Allegato A

Regione del Veneto. Direzione Difesa del Suolo – U.O. Geologia

PROPOSTA DI AGGIORNAMENTO, AI SENSI DELL'ART. 6 COMMA 1 LETTERA C), DELLE NORME DI ATTUAZIONE DEL PAI, DELLA PERICOLOSITÀ GEOLOGICA DELL'AREA DI "CHERE" IN LOCALITÀ PRA' MAOR (COMUNE DI BORGO VALBELLUNA - BL).**1. PREMESSA**

Fig.1 – Stralcio della carta della pericolosità geologica nell'area di interesse – Comune di Trichiana tavola 1 di 2.

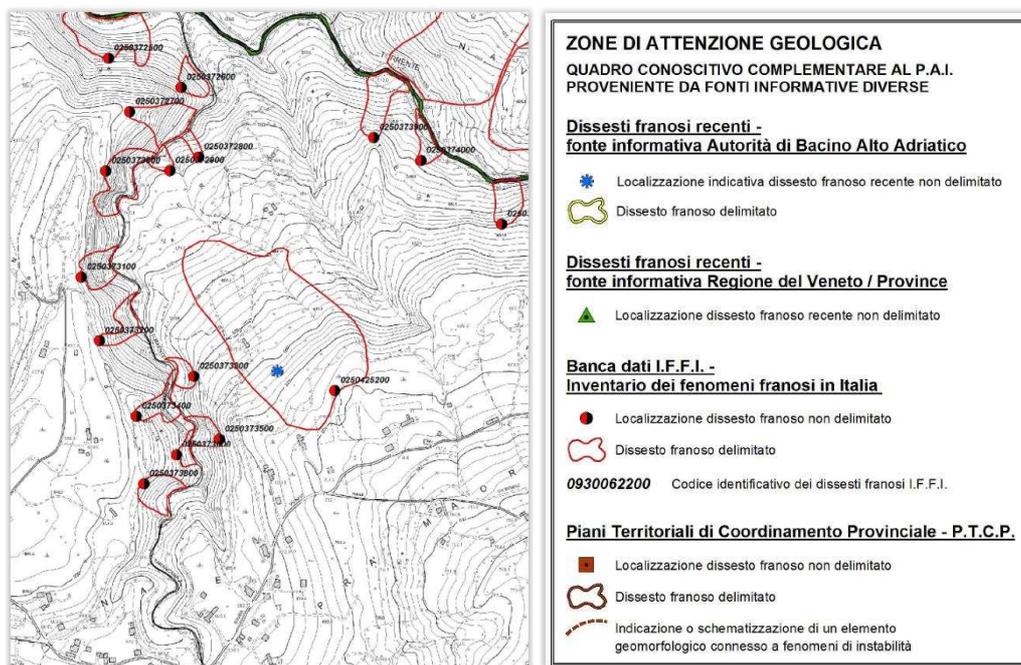
Nella fattispecie della località oggetto della presente proposta, l'area di Chere rientra tra le aree classificate nella Carta di pericolosità geologica del Comune di Trichiana – Tavola 1 di 2 – come zona di attenzione con il codice 0250425200 (fig.1).

L'area descritta è già presente, seppure in forma ridotta, nella cartografia di Piano (fig.1) come dissesto franoso delimitato (cod. 0250425200) riconducibile ad una frana di scivolamento rotazionale classificata nella banca dati frane regionale IFFI. La zona è stata inoltre interessata dagli eventi alluvionali del 2010 ed oggetto di segnalazione nel "Piano delle azioni e degli interventi di mitigazione del rischio idraulico e geologico".

Fig.7 – Proposta regionale di aggiornamento della cartografia del PAI per l'area in oggetto.

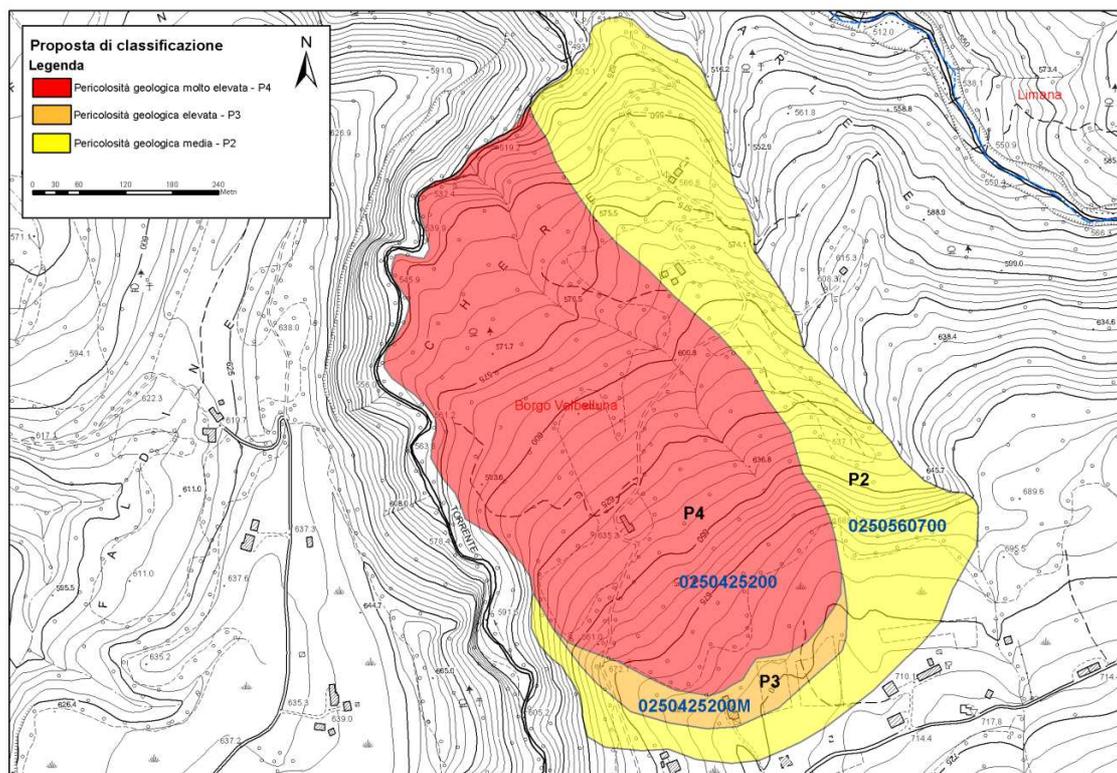
Per quanto sopra riportato si ritiene di proporre l'aggiornamento della cartografia di pericolosità geologica, secondo quanto di seguito specificato e sintetizzato in tabella 1, di cui si riporta apposita elaborazione grafica in figura 7:

- modifica areale della zona di attenzione 0250425200 e sua classificazione con livello di pericolosità geologica molto elevata P4, con l'attribuzione di una magnitudo classe 6 (velocità 2 e severità geometrica 3) e una frequenza probabile alta dovuta allo stato di attività rilevato;

- inserimento di una zona a pericolosità geologica elevata P3 (codice 0250425200M), a monte e contigua al coronamento della frana, definita su base morfologica, dovuta alla dinamica retroattiva del dissesto rilevata in occasione del sopralluogo effettuato. A quest'area è attribuita una frequenza probabile bassa;
- inserimento di una nuova area codificata come "area a franosità superficiale diffusa" con codice 0250560700 le cui caratteristiche portano ad una classificazione con livello di pericolosità geologica media P2 derivante da una classe di magnitudo 4 (velocità 2 e severità geometrica 2) e frequenza probabile bassa;
- cancellazione della zona di attenzione poligonale e puntuale 0250425200 derivante da IFFI e della zona di attenzione puntuale definita come dissesto recente (codice 629 – OPCM2010), in quanto sostituiti dalla pericolosità geologica proposta per il dissesto in oggetto.
